<div>CATEGORY a.s. Videňská 125 619 00 Brno http://www.category.cz</div> 	
název akce / project: Změna využití a stavební úpravy stávajícího objektu garáží na serverovnu v areálu Univerzity Karlovy, Matematicko-fyzikální fakulty V Holešovičkách 2/747, 180 00 Praha 8			
investor: / developer: Univerzita Karlova - Matematicko-fyzikální fakulta Ovocný th 560/5 Staré Město, 110 00, Praha 1		stupeň: / phase: DOKUMENTACE PRO PROVEDENÍ STAVBY (DPS) Z05749	
zpracovatel: / planning: ALTRON, a.s. Novodvorská 994/138 142 21 Praha 4	hlavní inženýr projektu: project manager: Ing. Pavel Šilar, Ph.D. Jaroslav Krejčí	zpracovatel části: / discipline planning: CATEGORY a.s. Videňská 125, 619 00, Brno, http://www.category.cz	
odpovědný projektant části: / planned: Zdeněk Mrkvica	vypracoval: / drawn: Jan Nekvapil	kontroloval: / checked by: Jaroslav Krejčí	
název části: / discipline title: D.1.4.5 - SLABO. ELEKTROTECHNIKA - část SKS, IP-KAM, PZTS, ACS		část: / discipline: D.1.4.5	<div>formát: size: A2</div> <div>počet listů: sheets: 1 list</div> <div>datum: date: 2/2024</div> <div>měřítko: scale: 1:100</div> <div>revize: revision: R0</div> <div>číslo paré</div>

název objektu: / object name: Změna využ

ŘEZ SERVEROVNOU
NÁVRH ULOŽENÍ ŽLABŮ
1:50

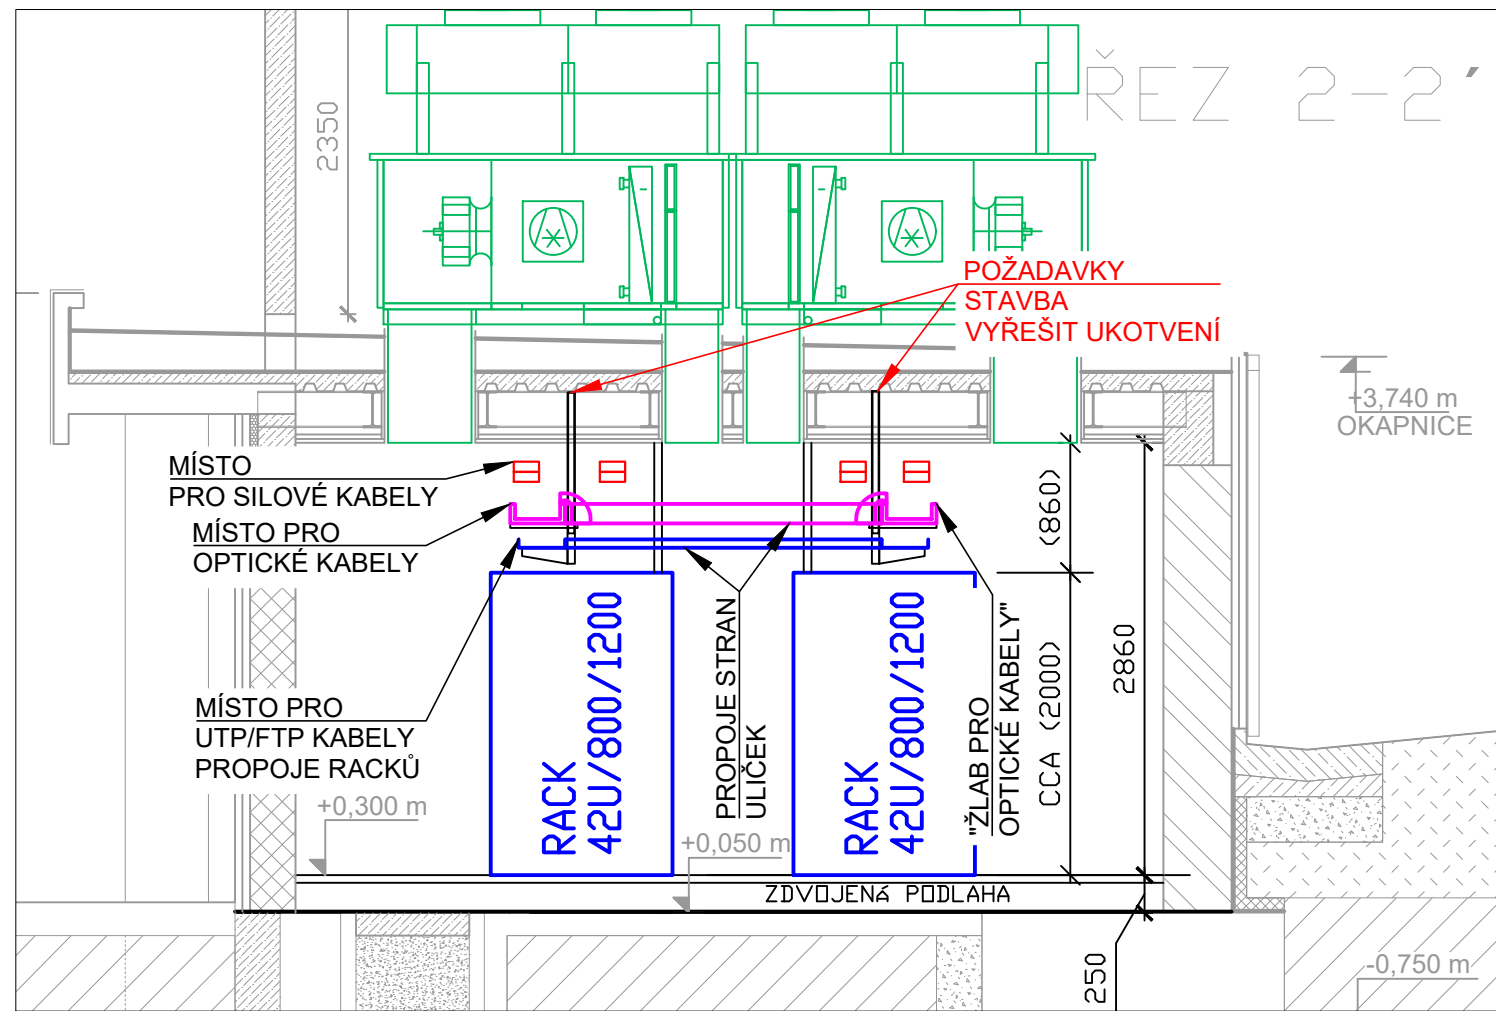
DOŘEŠIT ULOŽENÍ ŽLABŮ A KOORDINACI PDU DO RACKŮ
